第 12 章 その他環境省令で定める事項

12.1 配慮書についての関係地方公共団体の長の意見及び一般の意見の概要、並びに、事業者の見解

南港発電所更新計画に係る計画段階環境配慮書に関する
環境の保全の見地からの意見について(回答)

12.2 発電設備等の構造若しくは配置、事業を実施する位置又は事業の規模に関する事項を決定する過程における環境の保全の配慮に係る検討の経緯及びその内容

第 12. 2. 3-1 図(3) 二酸化窒素の地上濃度の予測結果（年平均値）[C案：80m, 集合型]

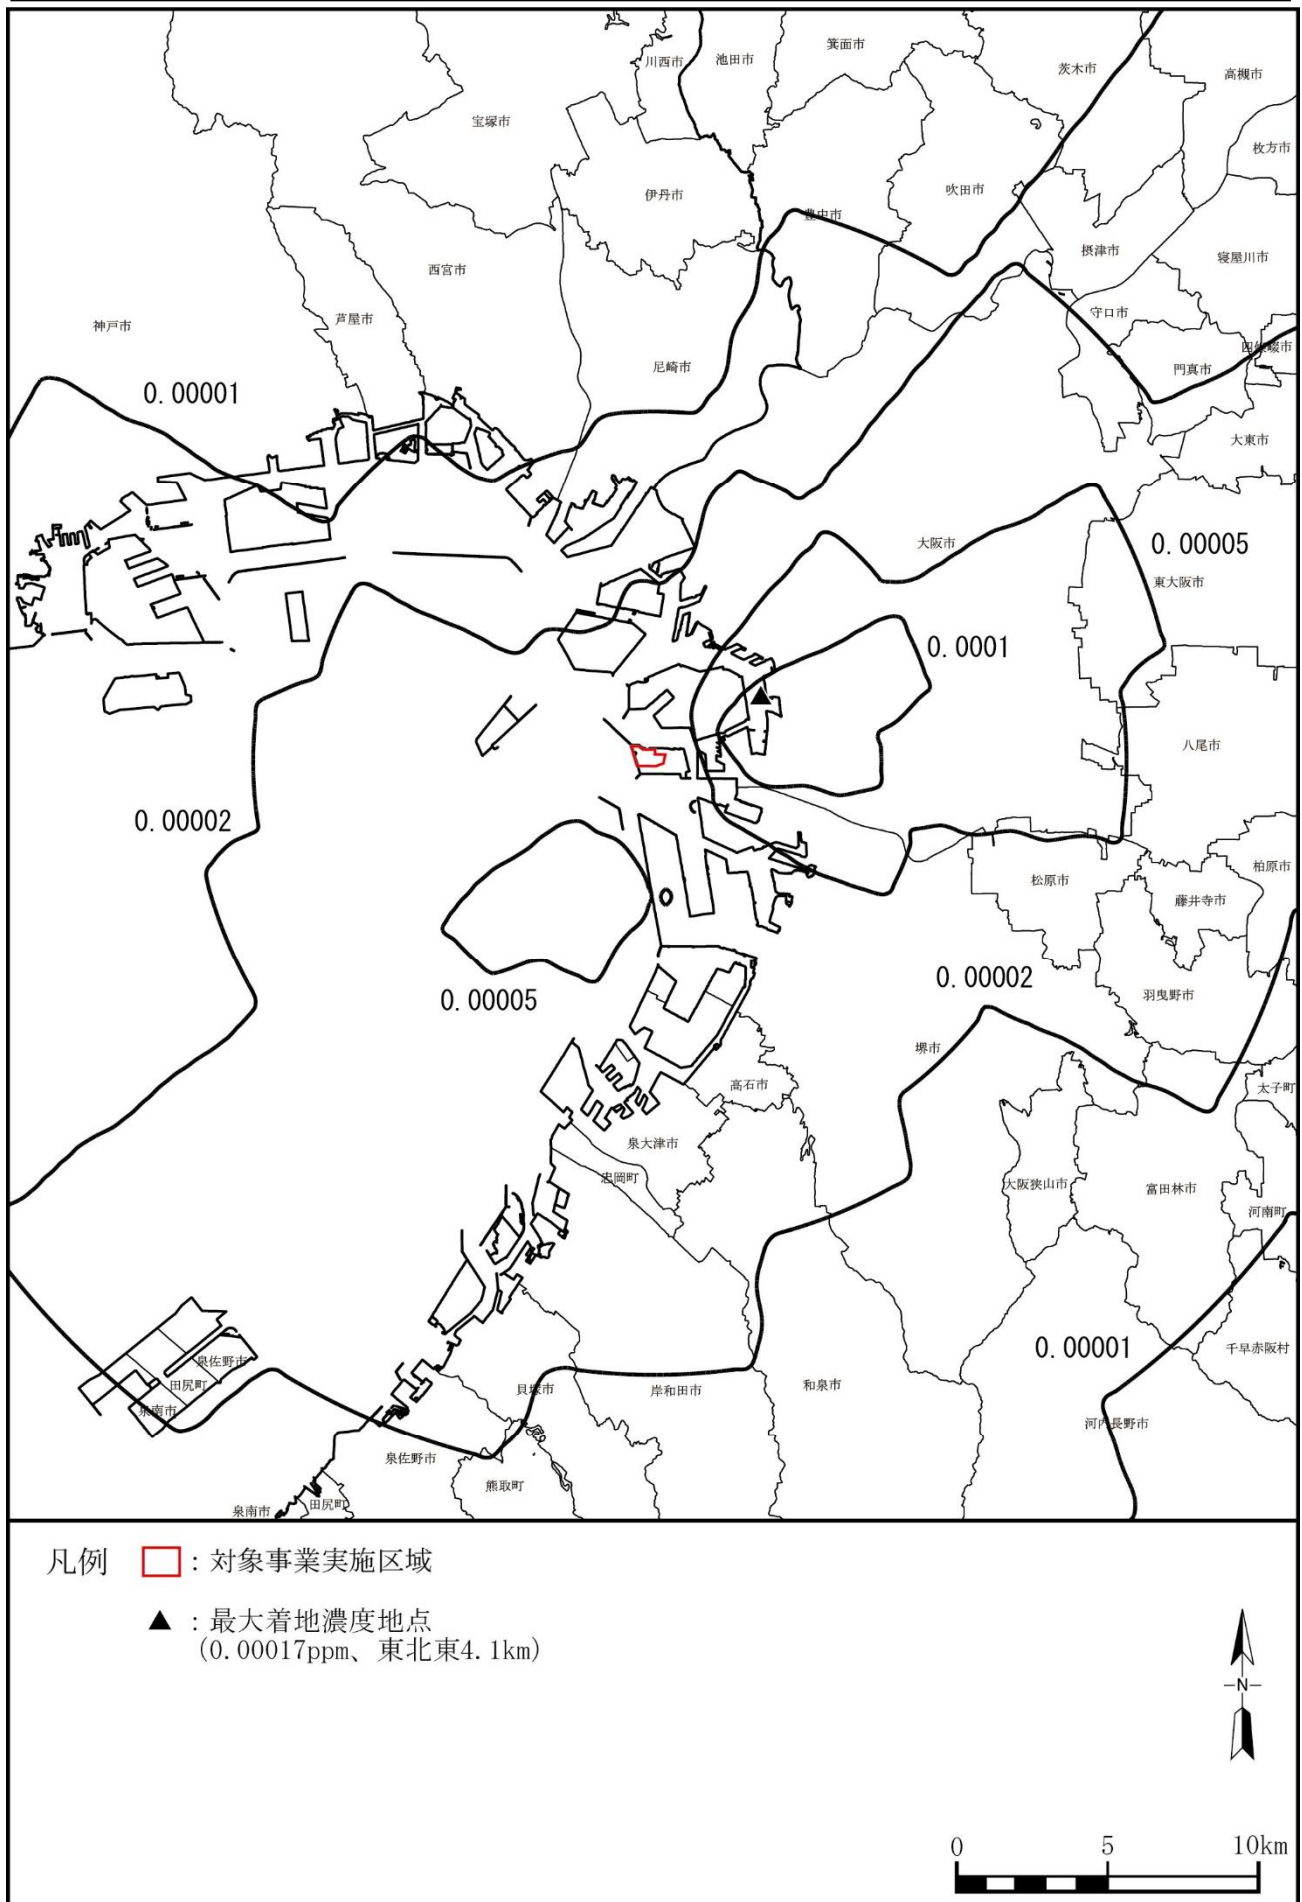
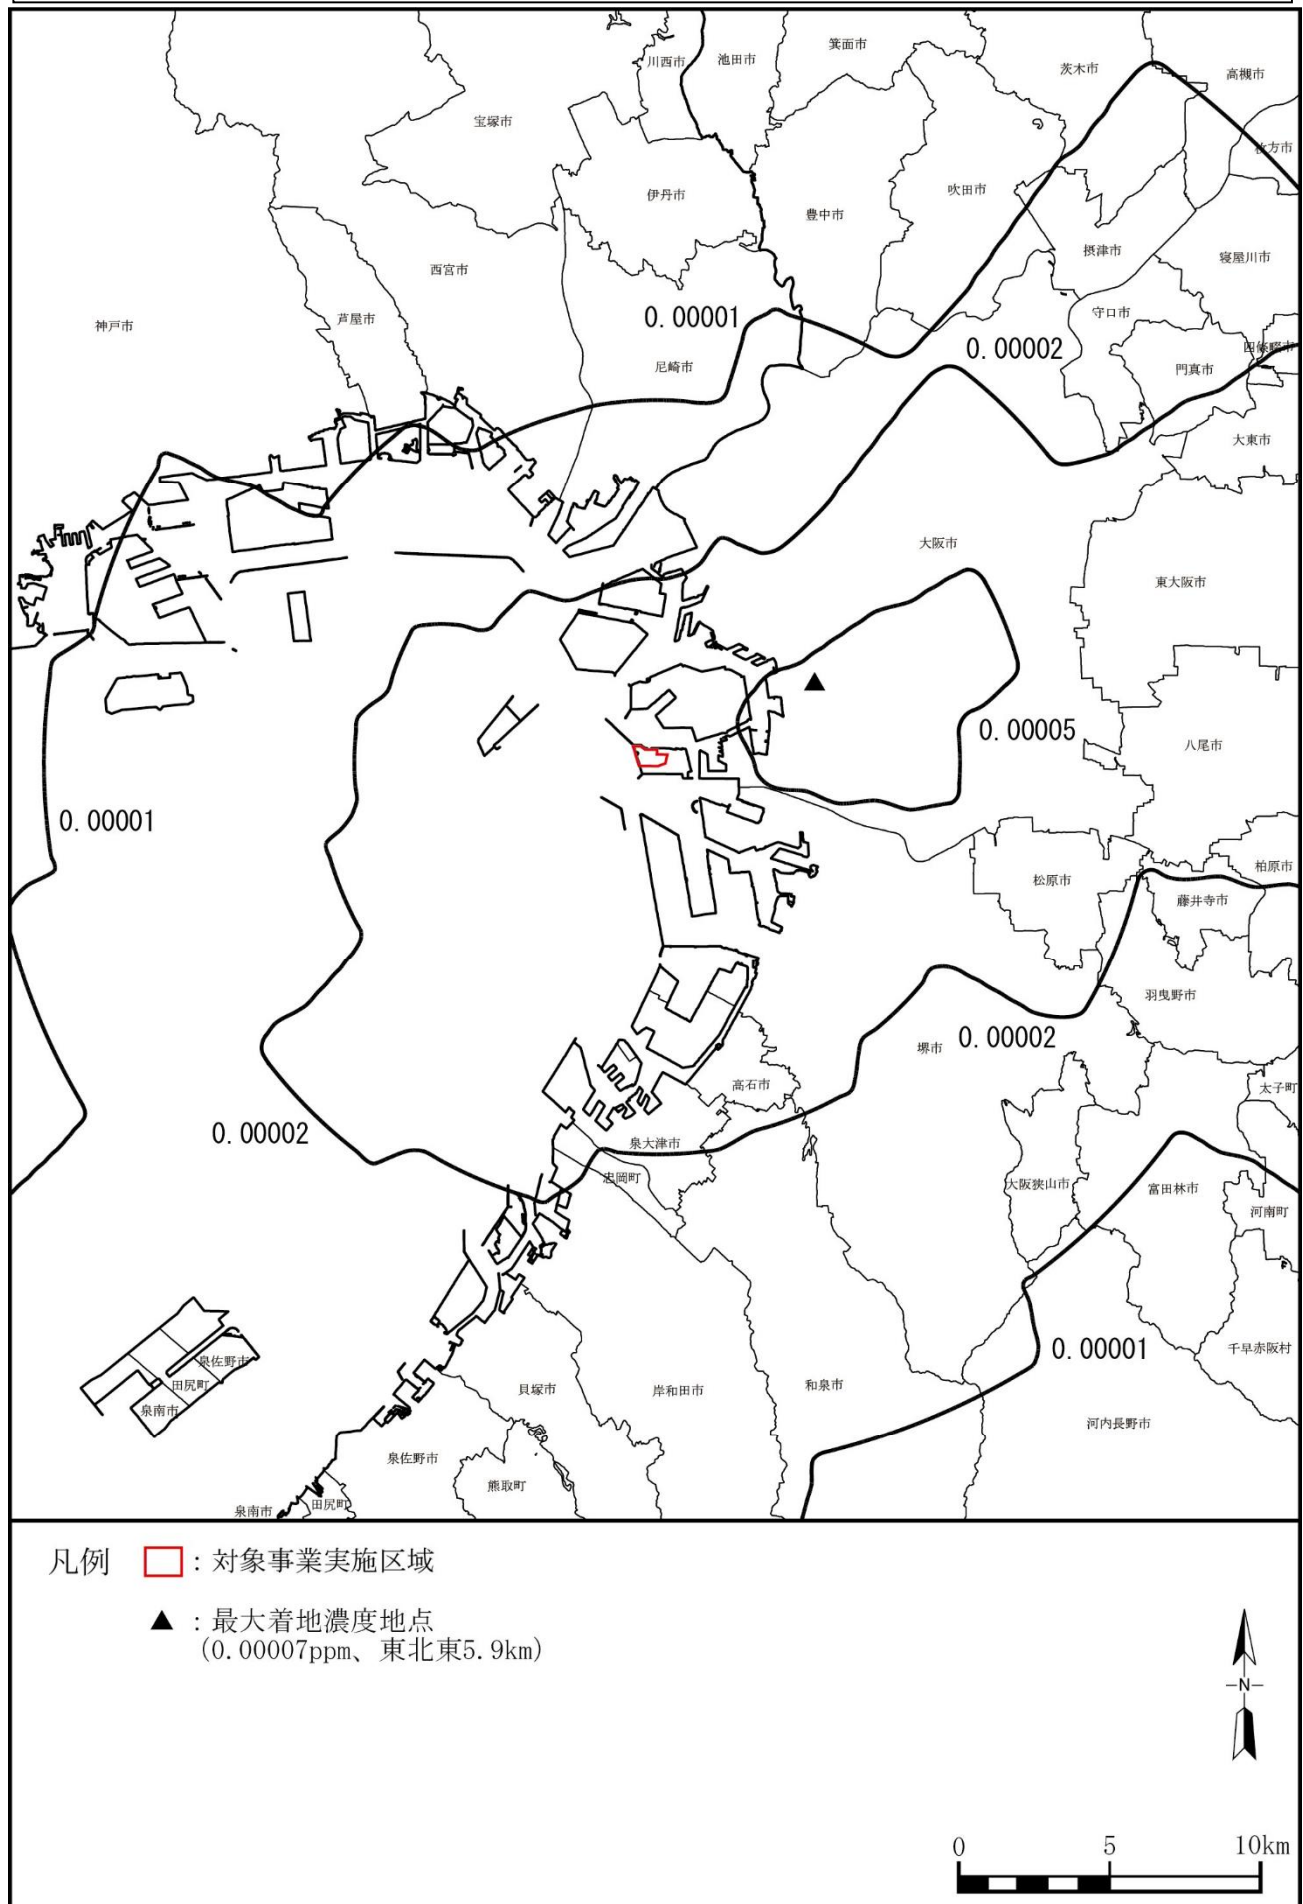
2. 大気質 (1) 位置等に関する複数案の設定に当たっては、重大な環境影響を回避し、又は低減するために建造物等の構造・配置に関する複数案の検討が重要となる場合があることに留意すべきとする配慮書手続の趣旨を踏まえ、大気質に関する影響に相当程度の差異が生じることによって重大な環境影響を回避・低減するための構造・配置の検討に資することができる新たな複数案の設定や予測手法の再検討に取り組むこと。	近年、発電所の環境性能が大きく向上しており、煙突出口のNO_x濃度も十分に低いことから、環境性及び経済性等を合理的に考慮し、配慮書では単筒身型の煙突高さによる環境影響を比較し、いずれも重大な影響はないものと考えていますが、更に大気質に関する影響に相当程度の差異が期待できる集合煙突にした場合の複数案も比較検討し、集合煙突とした事業計画の見直しを行いました。詳細については本準備書12章(12.2)に記載いたしました。

(3) 事業実施想定区域及びその周囲（以下「周辺地域」という。）の地域特性及び他事業との比較から明らかになった最大着地濃度を相当程度低減することができる技術的な可能性を踏まえ、窒素酸化物に関する環境の保全についての適切な配慮がなされるよう事業計画の見直しを行うこと。	近年、発電所の環境性能が大きく向上しており、煙突出口のNO_x濃度も十分に低いことから、環境性及び経済性等を合理的に考慮し、配慮書では単筒身型の煙突高さによる環境影響を比較し、いずれも重大な影響はないものと考えていますが、更に大気質に関する影響に相当程度の低減が期待できる集合煙突にした場合の複数案も比較検討し、集合煙突とした事業計画の見直しを行いました。詳細については本準備書12章(12.2)に記載いたしました。

A 案（単筒身型、高さ 80m 煙突）、B 案（単筒身型、高さ 100m 煙突）及び C 案（集合型、高さ 80m 煙突）を比較すると、最大着地濃度は、C 案が A 案及び B 案に比べ 1 桁低くなっている。また、最大着地濃度地点は集合煙突の C 案で対象事業実施区域の約 5.9km の地点であり、単筒身煙突の A 案及び B 案で対象事業実施区域の約 4.1km の地点である。

最大着地濃度（年平均値）は、A 案（単筒身型、高さ 80m 煙突）が 0.00017ppm、B 案（単筒身型、高さ 100m 煙突）が 0.00015ppm、C 案（集合型、高さ 80m 煙突）が 0.00007ppm となっており、集合型の C 案が単筒身型の A 案及び B 案に比べ 1 桁低くなっており、3 案ともバックグラウンド濃度に対しての寄与率が 1% 以下となっている。また、最大着地濃度地点は、A 案及び B 案は対象事業実施区域の東北東約 4.1km の地点、C 案が東北東約 5.9km の地点となっている。

以上のことから、煙突構造の複数案における大気質の年平均値への影響の違いはほとんどなく、3 案とも重大な影響はないものと評価する。また、3 案の中では C 案（集合型、高さ 80m 煙突）が最も影響が小さい。

第 12.2.3-2 図(4) 眺望景観のイメージ図（さきしまコスモタワー展望台）

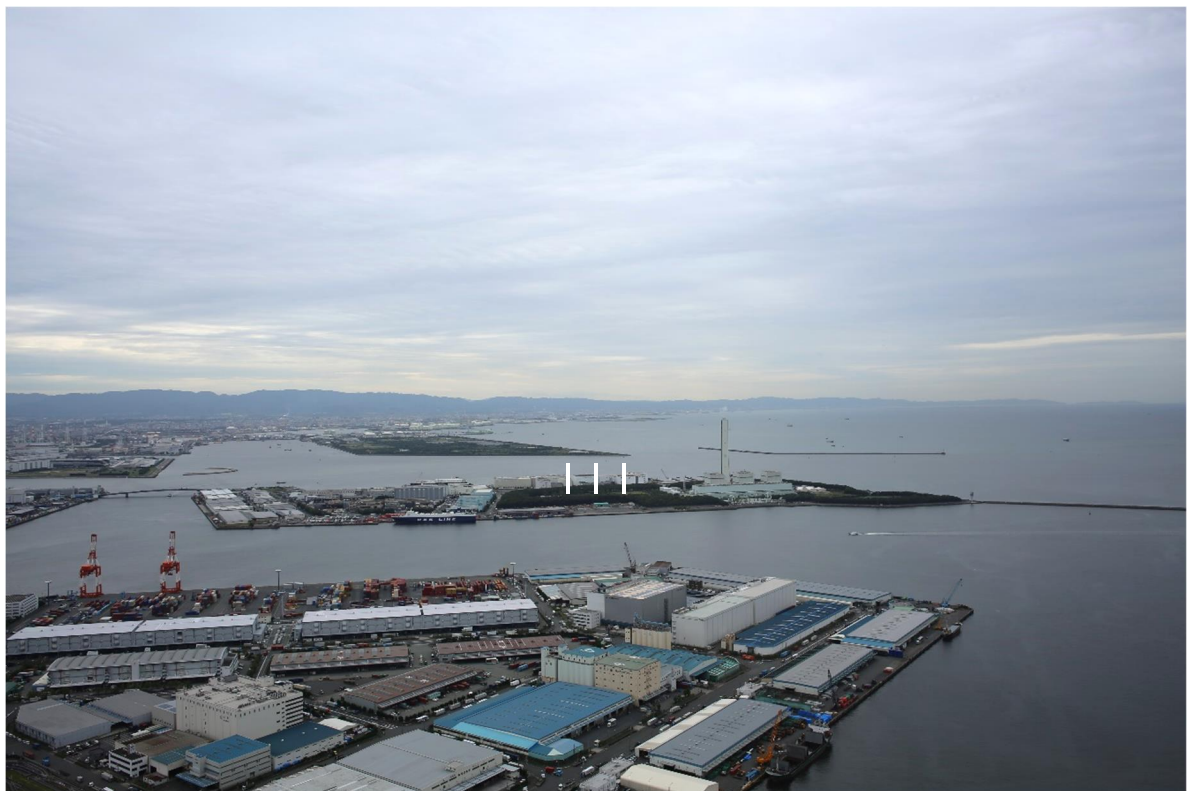
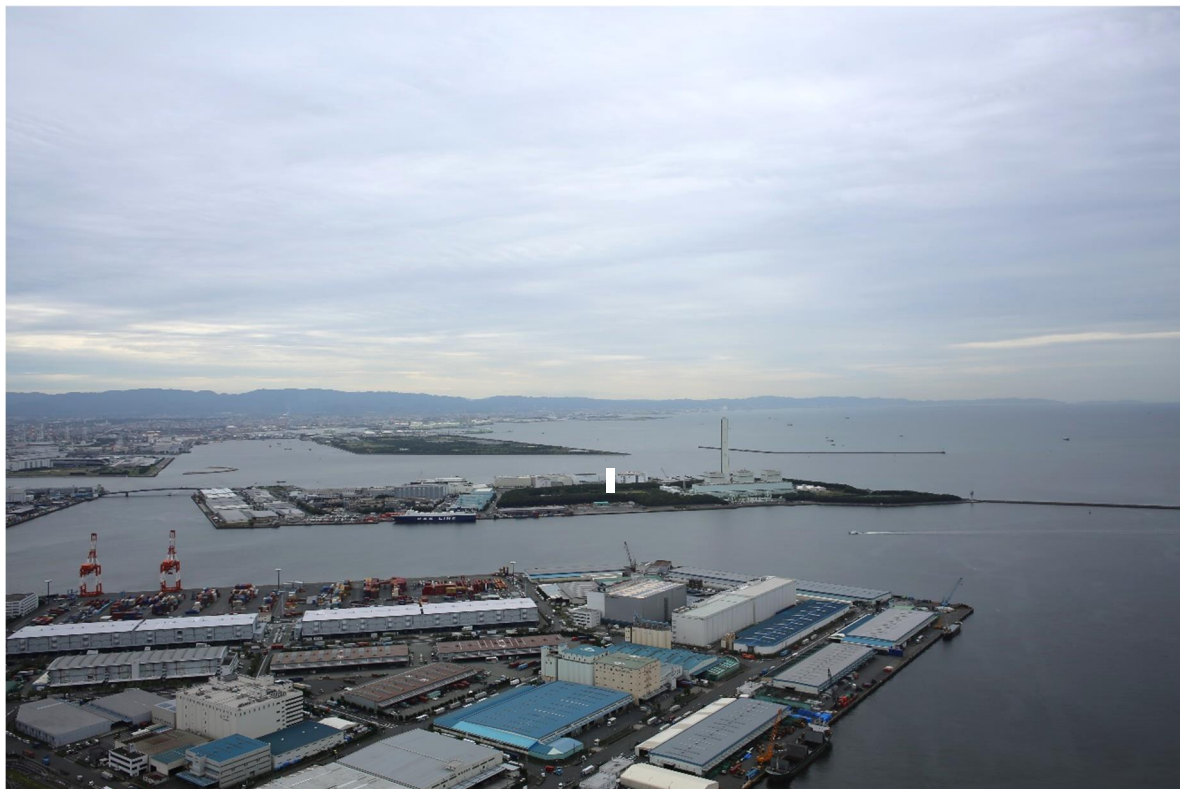
(2) 施設が景観に及ぼす影響には、施設の規模（すなわち煙突の高さ）だけではなく、その配置、形態、意匠及び色彩等が密接に関連することから、これらについての総合的な検討を行うことによって景観への影響をできる限り低減しつつ、適切な複数案を設定して大気質への影響の低減に関する検討を十分に行うべきであり、このような検討を欠いて行われた複数案についての評価の結果は妥当ではない。このため、今後の手続において、景観への影響の低減についての精緻な検討を行った上で、大気質への影響をできる限り低減する事業計画を策定すること。	大気質に関する影響に相当程度の低減が期待できる集合煙突にした場合の複数案も比較検討し、集合煙突とした事業計画の見直しを行っており、今後の環境影響評価の手続きにおいて、景観への影響の低減について総合的な検討を行うこととします。

大阪市長の意見	事業者の見解
1 新たに設置する煙突の高さを既存の煙突の高さと比較して大幅に低くする計画となっており、煙突高さの違いによる大気質と景観への影響が相反することから、現時点で単一案とはせず、最新の知見を参考に、環境保全上適切な事業計画となるように努めること。	更に大気質及び景観への影響にも配慮した集合煙突にした場合の複数案も設定し、環境保全上適切な事業計画となるよう、努めてまいります。
2 環境影響評価の実施にあたっては、計画段階配慮事項として選定した評価項目だけでなく、改めて本事業に係る環境影響の把握及び環境影響評価項目等を選定し、適切な調査、予測及び評価を行うとともに、必要な環境保全対策を検討すること。	環境影響評価の実施にあたっては、計画段階配慮事項として選定した評価項目だけでなく、改めて本事業に係る環境影響の把握及び環境影響評価項目等を選定し、適切な調査、予測及び評価を行うとともに、必要な環境保全対策を検討してまいります。

A 案（単筒身型、高さ 80m 煙突）、B 案（単筒身型、高さ 100m 煙突）及び C 案（集合型、高さ 80m 煙突）を比較すると、「南港大橋」及び「さきしまコスモタワー展望台」では、煙突高さの垂直視角は煙突高さが同じ A 案と C 案がそれぞれ 1.9° 及び 1.8° 、B 案がそれぞれ 2.4° 及び 2.3° となり、煙突高さが高くなると両地点とも垂直視角が 0.5° 大きくなると予測される。また、両地点とも A 案と C 案は「環境融和塗色がされている場合には、ほとんど気にならない」程度、B 案は「環境融和塗色がされている場合には、ほとんど気にならない」と「比較的細部まで見えるようになり、気になる。圧迫感を受けない。」の中間程度の垂直視角となる（第 4.3.2-3 表参照）。また、C 案は A 案及び B 案に比べ煙突が 1 本に集合しているため、横方向の眺望の印象が異なっている。

煙突構造の複数案における眺望景観への影響は、いずれの地点も埋立造成地における工業地帯の建物群の中において煙突が視認され、3 案とも重大な影響はないものと評価する。また、3 案の中では B 案（単筒身型、高さ 100m 煙突）では眺望景観への影響の程度がやや大きくなる。

また、予測結果のとおり、大気質（窒素酸化物）への影響は単筒身型の A 案と B 案に比べて、集合型の C 案が小さくなり、眺望景観への影響は B 案（単筒身型、高さ 100m 煙突）でやや大きくなるため、C 案（集合型、高さ 80m 煙突）の採用が適切であると考ええる。
